RAPPORT D'EXPERTISE

DEMANDE D'AUTORISATION DE CREATION DU PROJET CIGÉO

« GP3 » - SÛRETÉ EN APRÈS FERMETURE

Réunion du Groupe permanent d'experts pour les déchets des 25 et 26 juin 2025

Figure 4 : Schéma de l'installation souterraine de Cigéo [47].

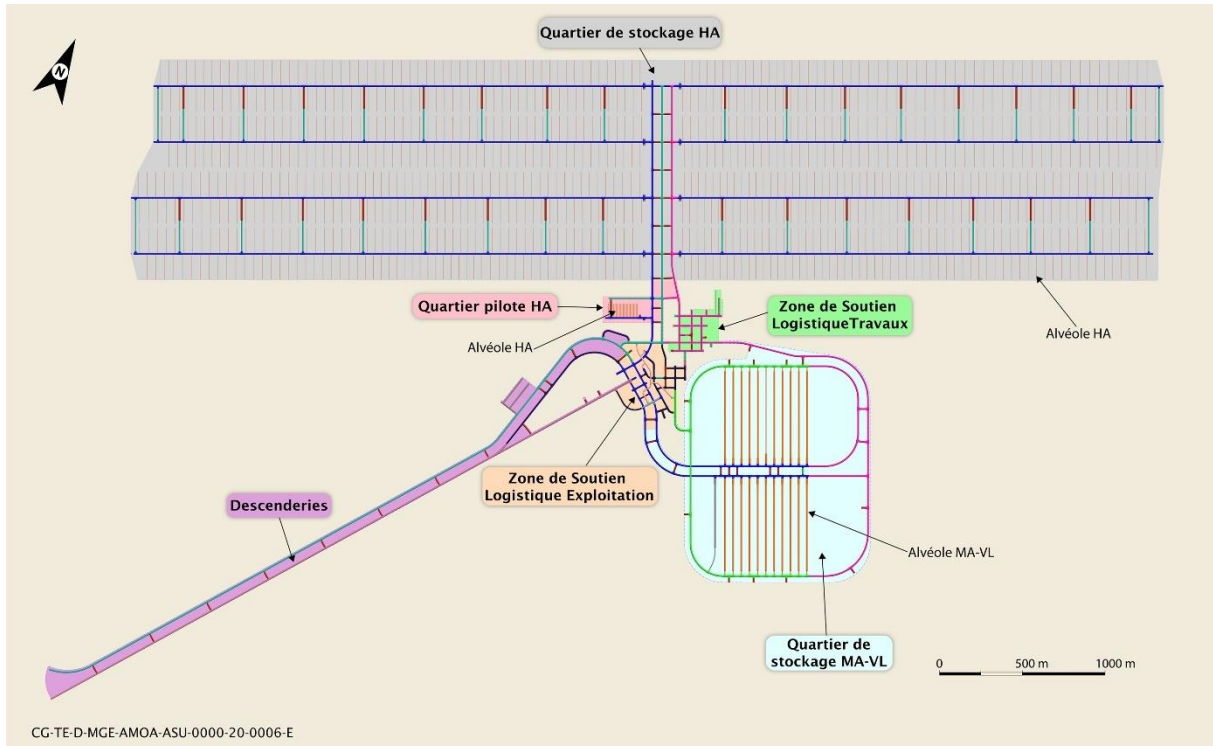
Dans le DDAC, l'Andra présente une étude de sensibilité qui évalue l'effet sur la performance de confinement du stockage de la distance entre la base des LSF et les alvéoles MA-VL contenant les inventaires radiologiques les plus importants [47][101]. Cette étude [101], du même type que celle réalisée au stade du DOS pour la configuration alors retenue (distance de 300 m notamment), se base sur l'architecture retenue au stade du DDAC, dans laquelle cette distance est de 700 m. L'Andra étudie l'effet d'une réduction de cette distance à 500 m puis à 300 m, en modifiant la position de la galerie de recoupe située au nord-est du quartier de stockage MA-VL (cf.

Figure 4). Sur ce point, PSE-ENV attire l'attention sur l'importance du positionnement de cette recoupe dans l'architecture retenue au stade du DDAC et souligne que toute modification ultérieure éventuelle de son positionnement serait susceptible de modifier l'évaluation de la performance de confinement du stockage.

Figure 15 : « SDD-2025 » (en pointillés rouges) retenu par l'Andra pour la phase d'exploitation.

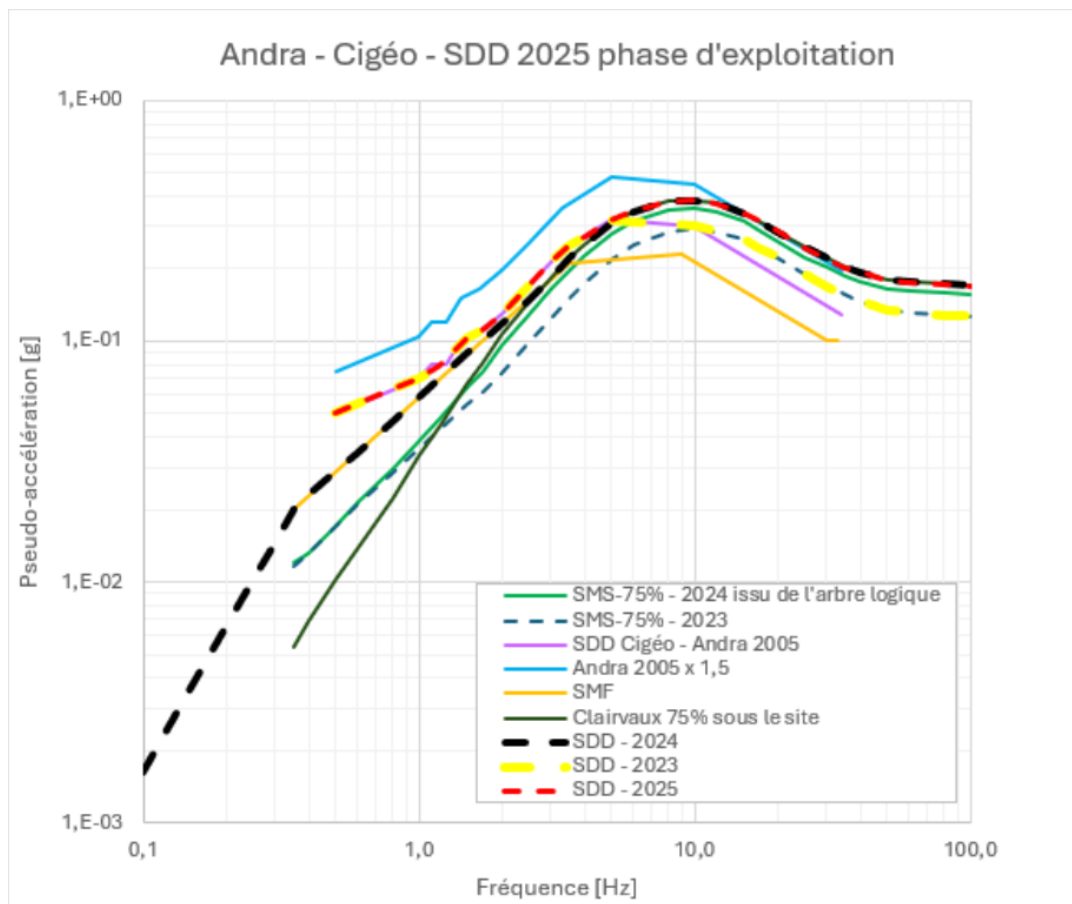
En réponse à l'engagement précité, l'Andra a défini [63] un nouveau SDD, appelé « SDD-2024 », sur la base d'une mise à jour de son analyse de robustesse menée sur SMS. Suite à des échanges avec PSE-ENV sur les évolutions de ce spectre aux fréquences inférieures à 5 Hz, l'Andra a transmis [64] un autre spectre de dimensionnement révisé, dit « SDD-2025 », finalement retenu pour la phase d'exploitation de Cigéo. La Figure 15 ci-dessous représente le SDD-2025 (en pointillés rouges) ainsi que les spectres précédemment envisagés par l'Andra pour le dimensionnement de l'installation. L'Andra précise que cette mise à jour intègre les points d'attention relevés par PSE-ENV [4] concernant la majoration de la magnitude du séisme maximal historiquement vraisemblable (**SMHV**) et préserve la diversité des estimations des spectres médians issues de l'exploration des incertitudes au niveau SMS exprimées sur la base de distributions de spectres associés aux centiles visés. PSE-ENV estime que la dernière mise à jour du spectre de dimensionnement suit les préconisations émises lors de l'expertise GP2 [4], dans la mesure où ce SDD-2025 est proche du 75 % percentile de la distribution de GMM⁴ pour les fréquences supérieures à 5 Hz, **ce qui est satisfaisant**.

Figure 16 : SEN en situation de référence (à gauche) et enveloppe (à droite) - débits molaires au cours du temps au toit du COx pour les radionucléides dont le débit est supérieur à 10^{-10} mol/an ([47], modifiée au cours de l'expertise [118]).

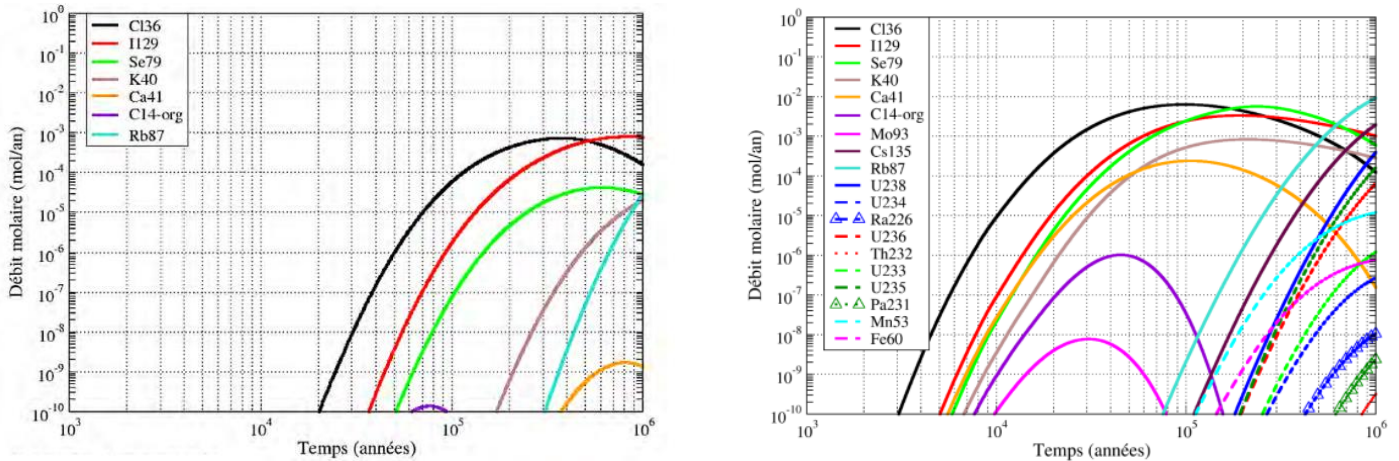
Pour la situation de référence, PSE-ENV convient que la plupart des radionucléides sont soit retardés par sorption et/ou précipitation dans les argilites du COx, soit atténués par décroissance compte tenu de leur faible période radioactive au regard des temps de transfert dans la roche hôte. PSE-ENV constate, comme au stade du DOS, que l' ^{129}I et le ^{36}Cl , radionucléides à vie longue, mobiles et solubles, sont les principaux contributeurs au débit molaire au niveau du toit du COx. Le ^{79}Se constitue également un des contributeurs principaux. Sa contribution aux débits molaires selon sa spéciation est examinée *infra* en lien avec l'engagement 2017-E-66 pris par l'Andra à l'issue de l'expertise du DOS. Les caractéristiques du calcium 41 (^{41}Ca), rubidium 87 (^{87}Rb) et potassium 40 (^{40}K), radionucléides à vie longue faiblement sorbés dans les ouvrages cimentaires et les argilites, favorisent également leur transfert hors du COx.

10^{-7} mol/an, cf. Figure 16). Par conséquent, PSE-ENV relève que, pour le ^{14}C , l'hypothèse d'un état saturé n'est pas pénalisante vis-à-vis de son transfert au sein du système de stockage. Toutefois, PSE-ENV estime, au regard de la demi-vie du ^{14}C , que son temps de transfert dans les formations encaissantes devrait contribuer à limiter son impact aux exutoires. Il importe donc de confirmer l'absence d'impact significatif associé à ce radionucléide. Ainsi, **PSE-ENV estime que l'Andra devra évaluer, pour la mise à jour du DDAC prévue avant l'enquête publique**, la contribution à la dose aux exutoires du ^{14}C présent sous forme gazeuse dans le stockage pendant le transitoire hydraulique-gaz.

Figure 17 : SEN en situation de référence (à gauche) et enveloppe (à droite) - Débits molaires au cours du temps au toit du COx pour le sélénium en fonction de sa spéciation [47].

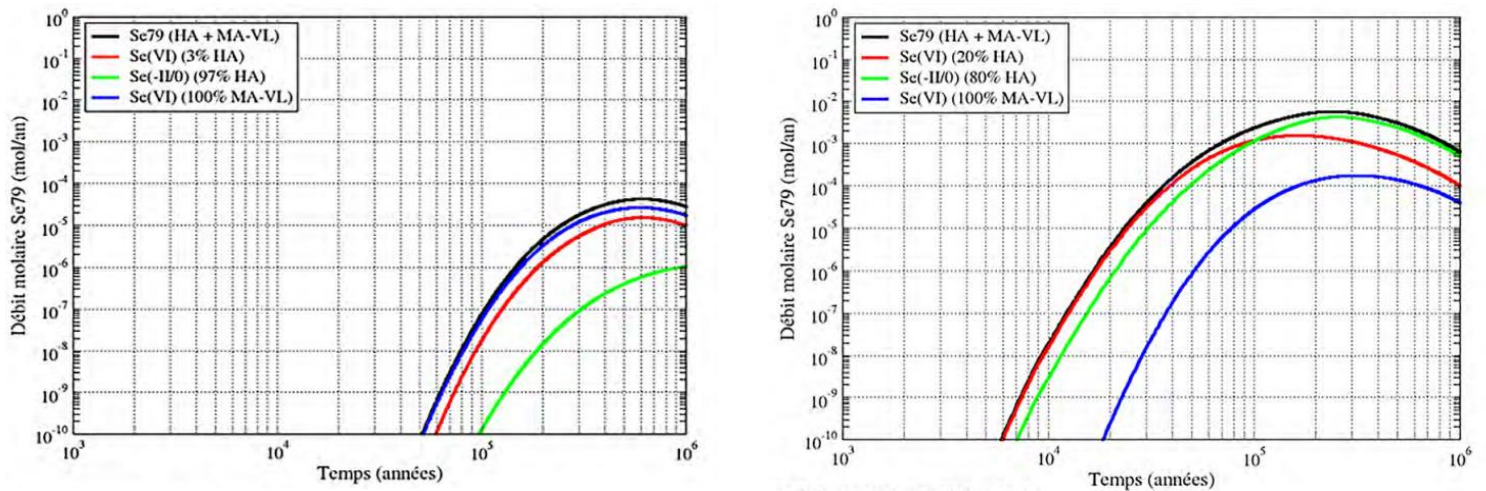
En situation de référence, PSE-ENV note que le relâchement du sélénium est principalement piloté par le quartier de stockage MA-VL, où 100% du sélénium est présent sous la forme (+VI) [120]. Pour rappel, la faible valeur de solubilité retenue en référence (2.10^{-9} mol/L) a fait l'objet d'une remarque de la part de l'IRSN à l'issue de l'expertise GP1 [2], qui encourage l'Andra dans le sens des études engagées pour préciser les connaissances relatives au sélénium dans les conditions prévalant *in situ*. En situation enveloppe, le sélénium présent dans les colis du quartier de stockage HA contribue majoritairement au débit total au toit du COx, puis le sélénium sous sa forme (-II/0) devient le contributeur principal au-delà d'environ 100 000 ans, compte tenu d'une limite de solubilité beaucoup plus élevée qu'en situation de référence (10^{-6} mol/L). PSE-ENV observe que les débits molaires du sélénium présentés par l'Andra en fonction de sa spéciation et de la localisation du terme source sont cohérents avec ceux qu'il obtient dans ses propres simulations pour les deux situations du SEN (cf. Annexe T8). Par rapport au DOS, PSE-ENV souligne que la prise en compte par l'Andra d'une fraction du Se sous sa forme hexavalente entraîne une augmentation des pics de débit molaire du sélénium (total) de deux et un ordre de grandeur, respectivement pour les situations de référence et enveloppe. Selon PSE-ENV, cet impact significatif de la prise en compte de la forme du sélénium sur les résultats de l'évaluation de la performance de confinement du stockage, tant en situation de référence, qu'en situation enveloppe, justifie d'y prêter une attention particulière. A cet égard, PSE-ENV relève que les hypothèses retenues en situation de référence sur la forme et la solubilité du sélénium, dont la pertinence fait l'objet de l'expertise de l'IRSN lors du GP1, pourraient conduire à sous-évaluer son impact dans cette situation. Toutefois, PSE-ENV estime que l'intégration de ces incertitudes, de manière pénalisante (en particulier vis-à-vis de sa limite de solubilité) dans la situation enveloppe du SEN, permet de disposer d'une estimation majorée de son impact sur la performance de confinement du stockage pour un domaine d'évolution prévisible étendu, ce qui est satisfaisant en l'état actuel des connaissances. Comme indiqué au chapitre 5.3.1, les enseignements tirés de cette estimation majorée de l'impact du sélénium en situation enveloppe SEN devront notamment permettre à l'Andra d'identifier ou de conforter les besoins de consolidation des connaissances associées, dans l'objectif de réduire ces incertitudes et de disposer *in fine* de marges substantielles par rapport aux objectifs de protection. Ce point est discuté au chapitre 6.1.3.2 du présent rapport.

Figure 20 : Représentation schématique de la discontinuité non détectée postulée dans le quartier de stockage MA-VL dans les scénarios retenus par l'Andra [47].

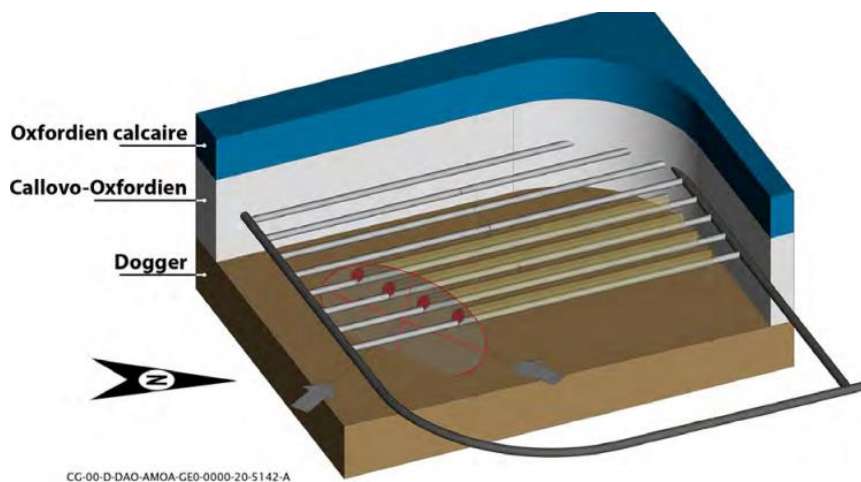
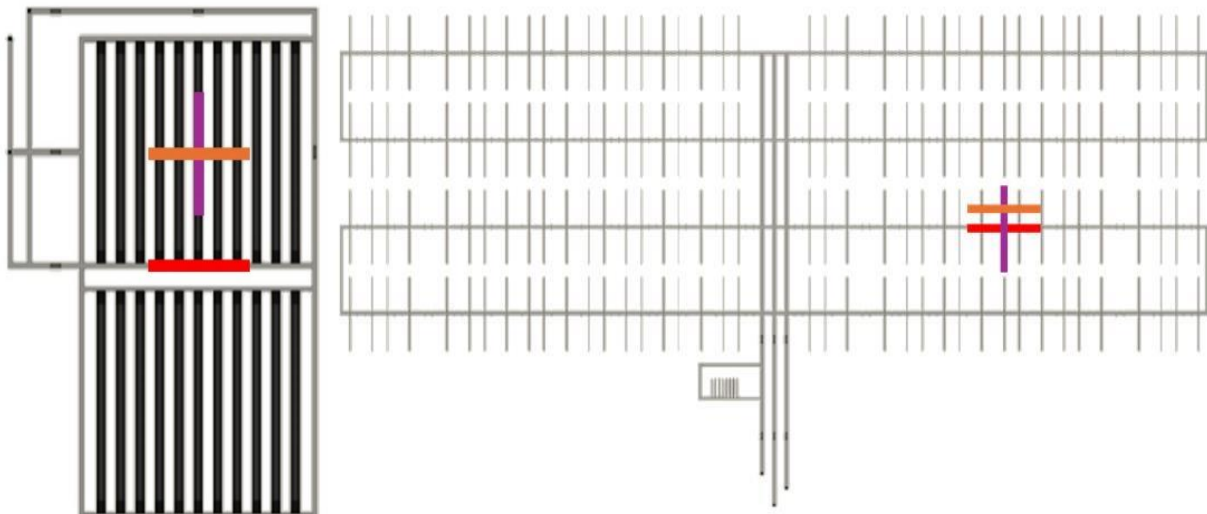
La pertinence de la localisation et de l'orientation de la discontinuité retenues par l'Andra pour chacun des deux scénarios étudiés est examinée ci-après par PSE-ENV sur la base notamment des résultats de ses propres simulations, tenant compte de trois orientations distinctes de la discontinuité pour chacun des quartiers de stockage HA et MA-VL (cf. Figure 21). En effet, PSE-ENV s'appuie, pour définir ses propres scénarios, sur des

choix méthodologiques différents de ceux de l'Andra. En particulier, la localisation et l'orientation de la discontinuité postulée dans l'installation de stockage sont décorréliées des temps de transfert au sein des encaissements, ainsi que des orientations des discontinuités qui l'encadrent, dans une perspective d'analyse paramétrique. Sont ainsi retenues dans les simulations réalisées par PSE-ENV en support à son expertise :

- une orientation orthogonale à plusieurs alvéoles dite « multiples alvéoles ». Cette discontinuité intercepte 5 et 9 alvéoles, respectivement dans les quartiers de stockage MA-VL et HA.
- une orientation dite « alvéoles longitudinales » pour laquelle la discontinuité intercepte de façon longitudinale un alvéole dans le cas du quartier de stockage MA-VL ou deux dans le cas du quartier de stockage HA ;
- et une orientation dite « galerie » pour laquelle la discontinuité traverse une galerie de façon longitudinale, soit dans le quartier MA-VL, soit dans le quartier HA.
